Objet : Demande d'autorisation d'exploiter une station d'épuration à Montravel, déposé le 2 septembre 2011 et complété le 15 novembre 2011, avec ouverture de l'enquête publique par arrêté n° 3864-2011/ARR/DENV du 19 décembre 2011. Réf. : 2010 CAPSE NC 720-01-DDAE-001 rev1
Courriel du 13 février 2012 de
A l'attention de

Réponses aux observations du commissaire enquêteur

courriel du 13 février 2012

figure 4 – procédé de filtration membranaire.

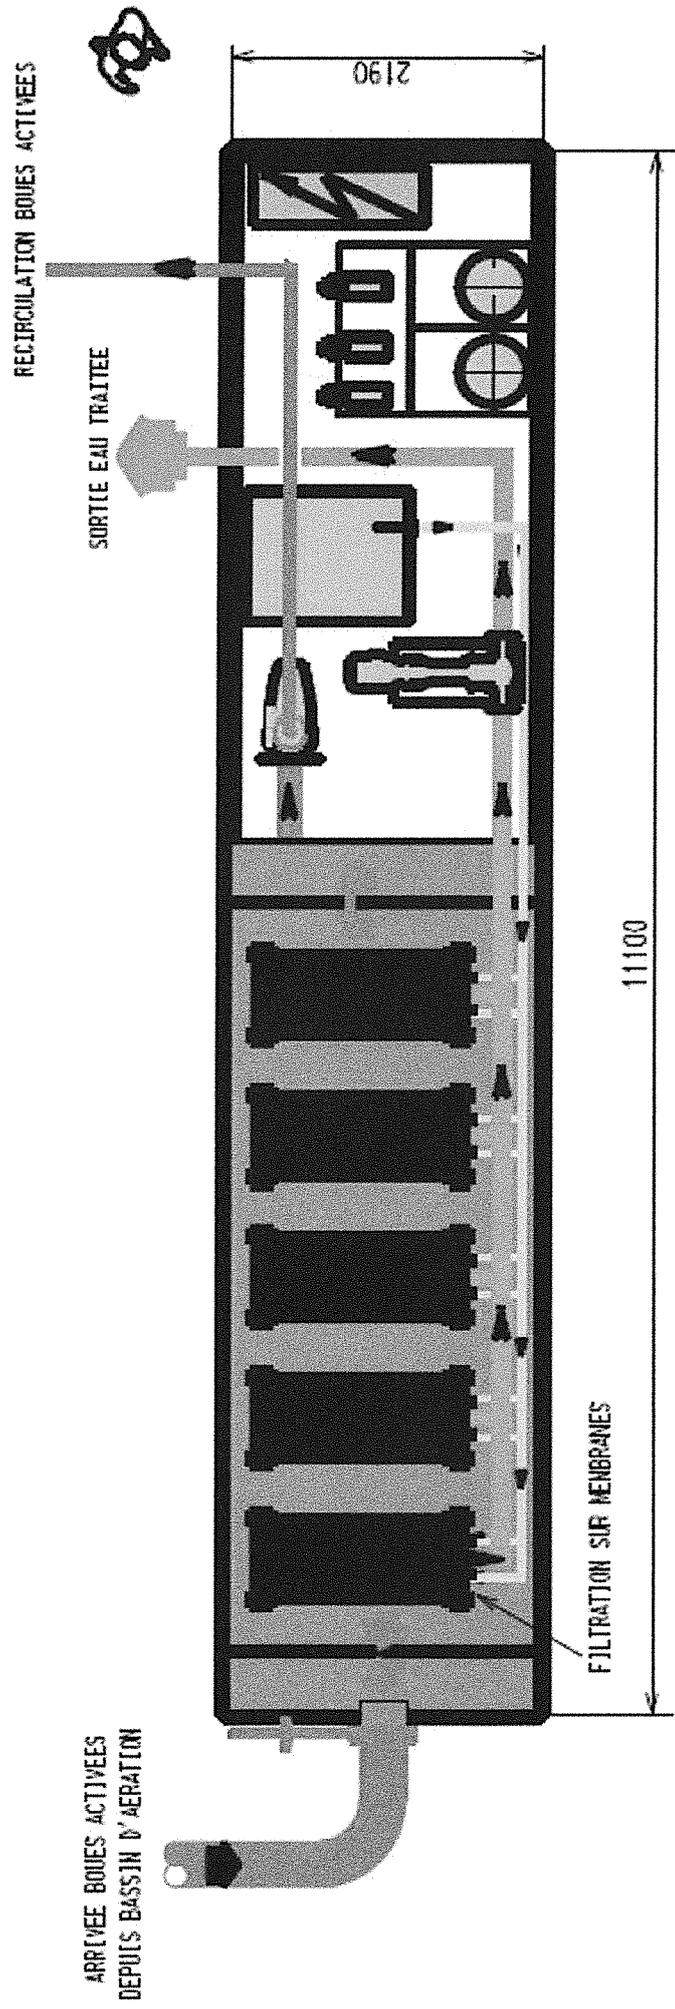
P 31 Faible lisibilité de la figure 4 – procédé de filtration membranaire.

Oui, la figure provient de la documentation technique du fournisseur. Cette documentation est de mauvaise qualité, d'où le rendu. Nous insérons cette figure à la fin des réponses en gros plan pour améliorer la visibilité.

STEP MONTRAVE
Implantation organes de

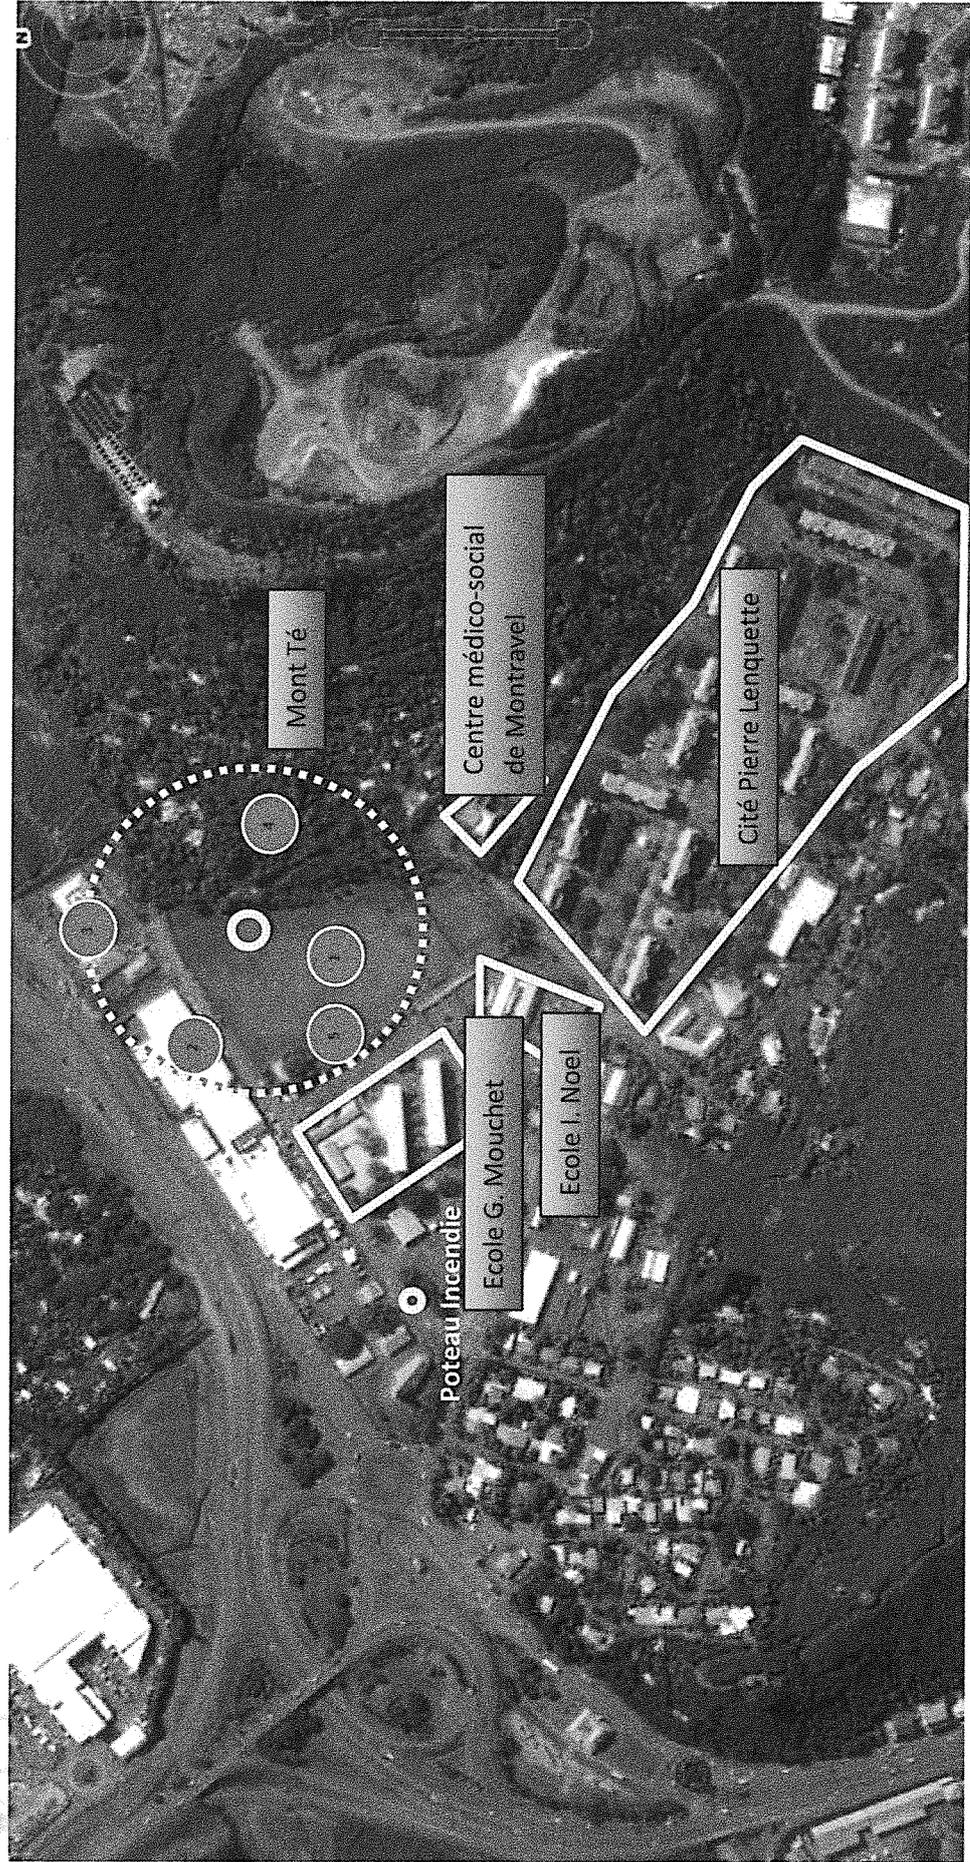
P 142 Indiquer sur plan les emplacements d'équipements de sécurité : extincteur, douches.

P 151 Quels moyens de lutte contre l'incendie (cf. P 142), ceux envisagés p. 175 ne constituant qu'une estimation?

Les moyens de lutte contre l'incendie sont définis plus précisément sur la nouvelle version du plan de masse en pièce jointe.

Occupation dans un rayon de 100 mètres autour de l'implantation de la STEP Lenquette - SIC

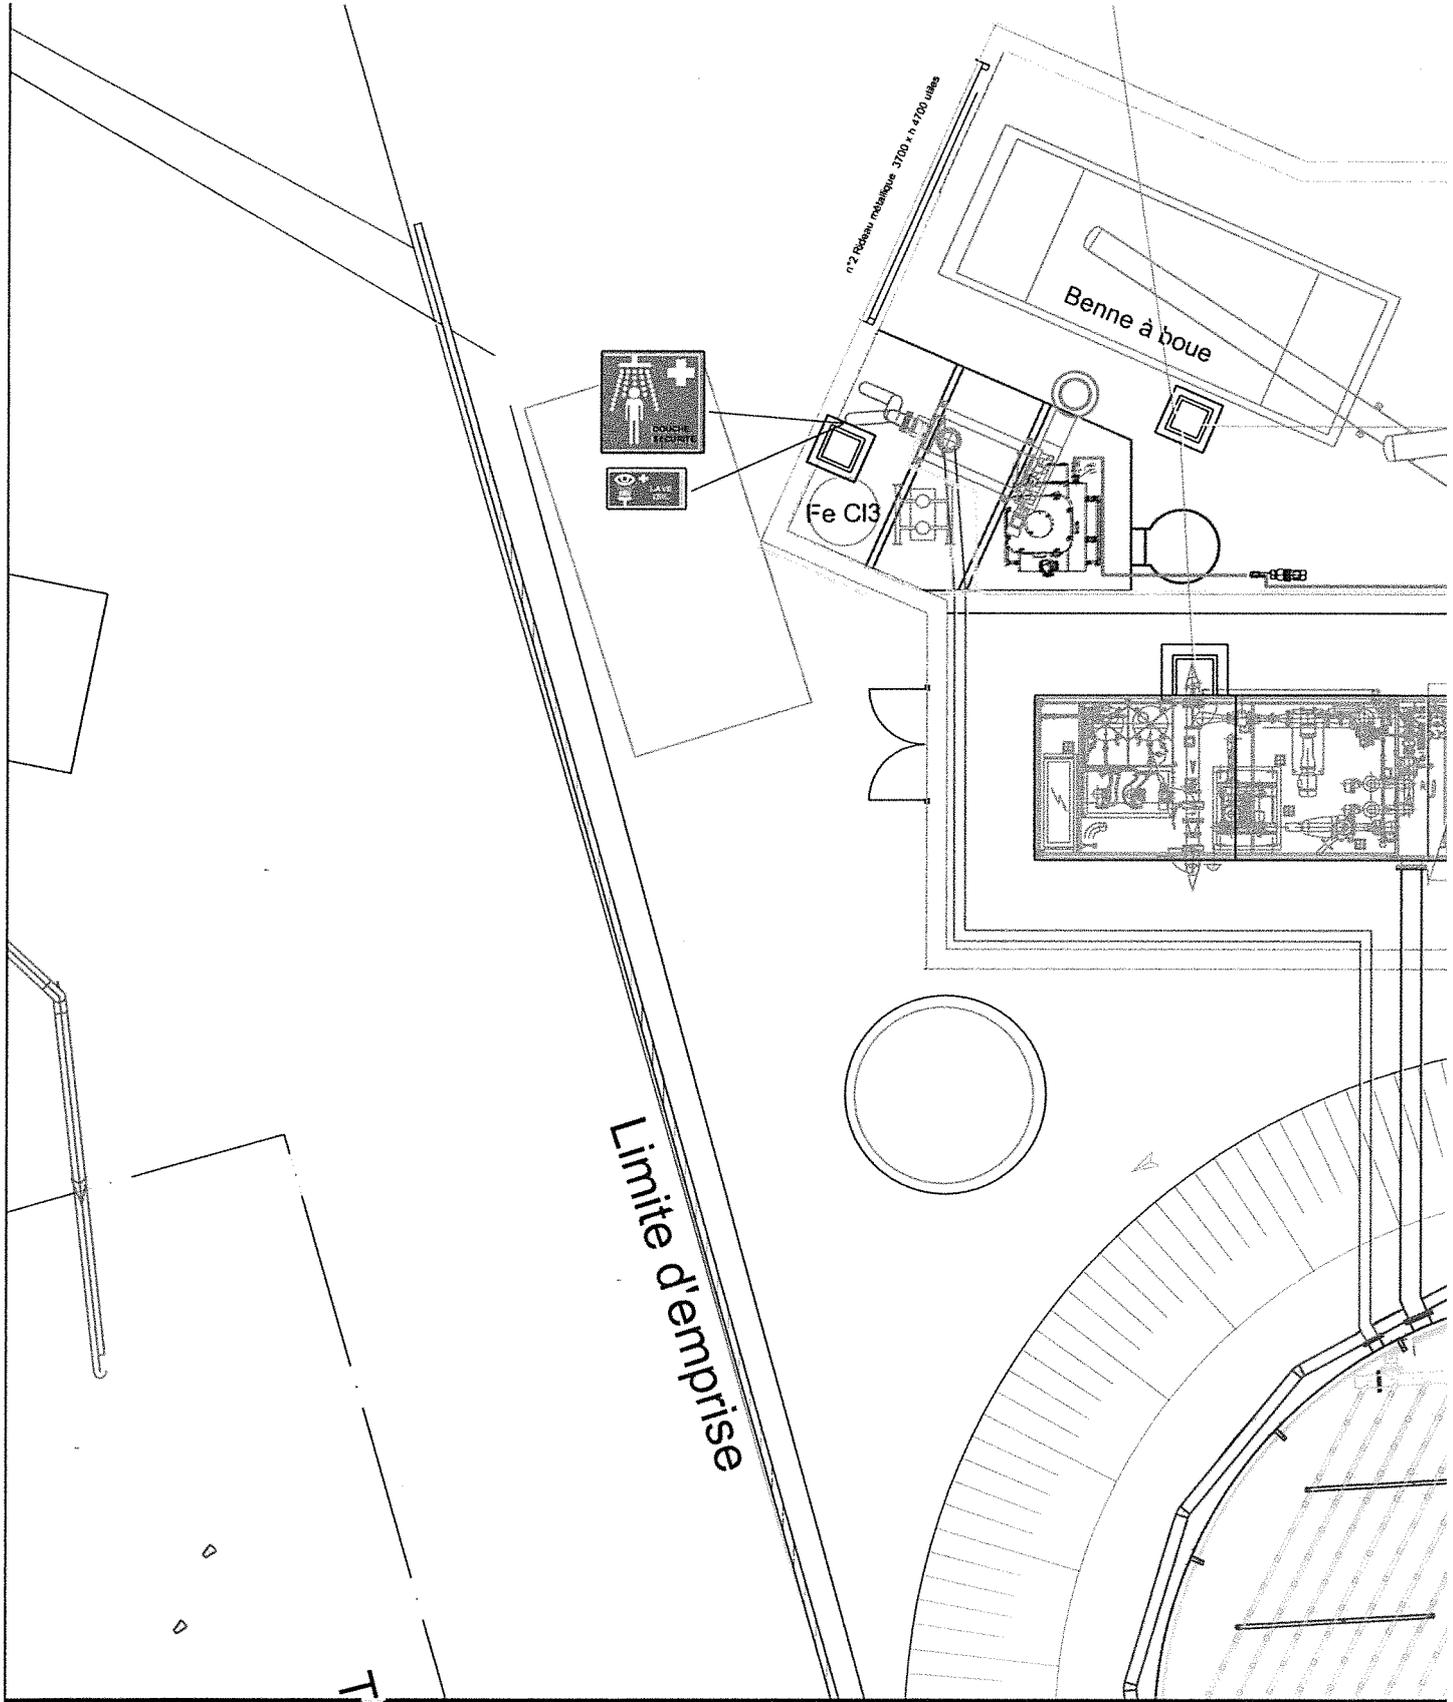
D'une manière générale, malgré leur pertinence, les cartes et plans annexés ne présentent pas le quartier de Montravel avec suffisamment d'ampleur, soit de la rue des frères Charpentier à la cité Pierre Lenquette et du Mont Té à la cité Mélanésienne.

Nous avons limité la présentation au rayon de 100 mètres exigé par la réglementation.
